## AMPLIACIONES SOLICITADAS Y SU JUSTIFICACIÓN:

1. En verificación de punto de coordenadas con los datos proporcionados se generó un polígono de la certificación SG No 007-02-2024 una superficie ( $576.13 \text{ m}^2$ ), contrastando con el área total de desarrollo del proyecto descrito en el EsIA. En este sentido se solicita lo siguiente:

Area: 865.63 m<sup>2</sup>

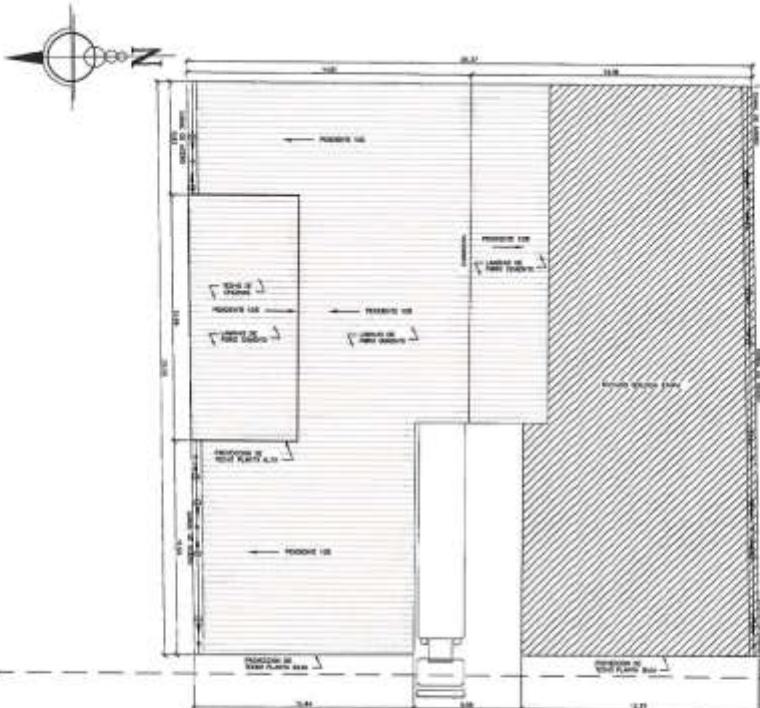
- 1.1. Aportar coordenadas correctas, acorde con la superficie descrita y señalada a desarrollar e indicar la superficie real y total a utilizar para la ejecución del proyecto.

R/. Se aportan las coordenadas presentadas en el estudio de impacto ambiental las cuales dictan un área de 865.63 metros cuadrados, la misma que se presenta en la solicitud para la concesión ante la autoridad marítima de Panamá, así como también las presentadas en el mapa topográfico en la página 20 del dicho estudio. A utilizar en dos etapas las 865.63 metros cuadrados. (Se adjunta plano de las dos etapas).
